Unidade de Produção de Biometano de Origem Renovável de Abrigada

Licenciamento Ambiental: Prevenção e
Controlo Integrados de Poluição (PCIP) e
Operação de Tratamento de Resíduos (OTR)

Elementos Adicionais

SGDT 1001,
Unipessoal Lda.

Figura 1— Sistema de Tratamento do Ar (fonte: Exeon)

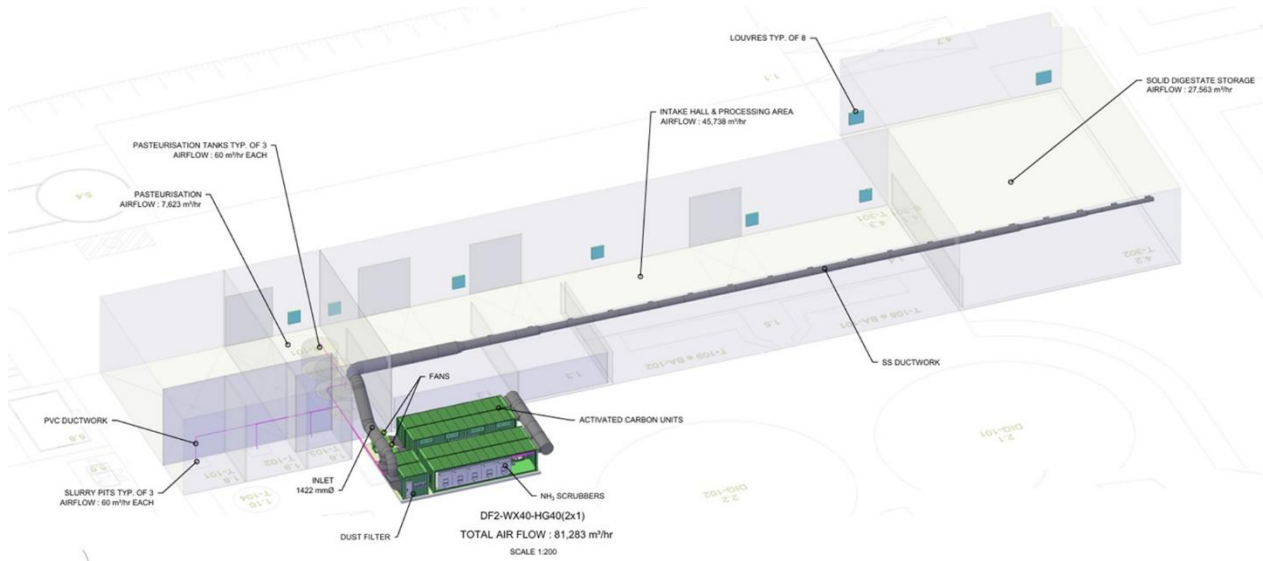
17) Relativamente ao sistema de biofiltro previsto, deverão ser apresentados os aspetos construtivos desta infraestrutura, o meio filtrante previsto utilizar e respetivas características técnicas.....	30

Os elementos construtivos do sistema de purificação do ar são apresentados no anexo A4.5 no desenho ABRIGADA_25124-EXE-X-DR-C-100_P02, que indica a disposição da tubagem de recolha que abrange todas as áreas do edifício de processo. Na figura seguinte mostra-se o esquema do sistema de tratamento do ar.

Figura 2 – Flare

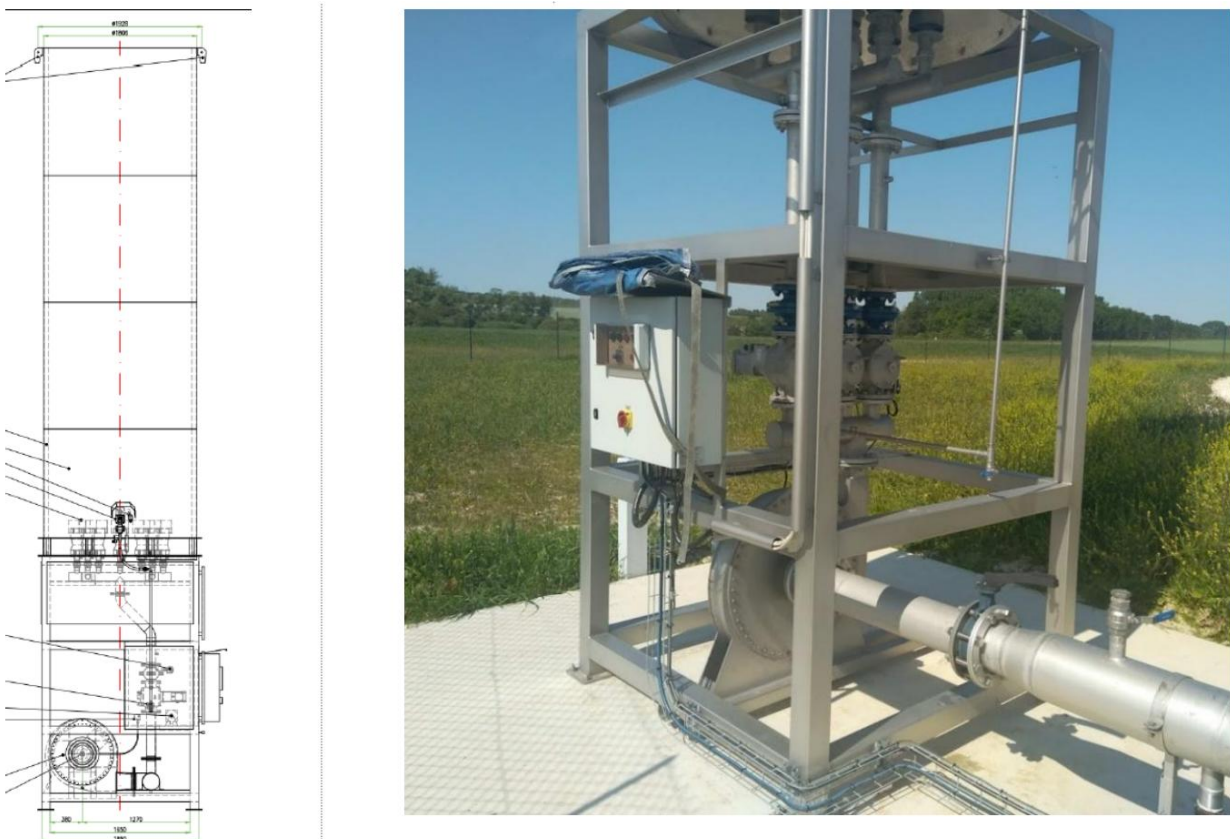
14) Apresentar as características técnicas do equipamento “Flare” (fonte pontual FF2) previsto instalar. Deverá ainda ser apresentada qual a altura desta fonte pontual e o respetivo diâmetro interno. 27

- ◇ Temperatura > 800°C;
- ◇ Com soprador ou ventilador de canal lateral;

- ◆ Caudal de biogás: 1500 m³/h;
- ◆ Altura: 9000 mm;
- ◆ Diâmetro interno: 1910 mm.

Este queimador opera tanto no modo manual como automático, com base no ponto de regulação de volume total de biogás presente nos digestores (definição feita com base no volume médio dos 4 gasómetros).
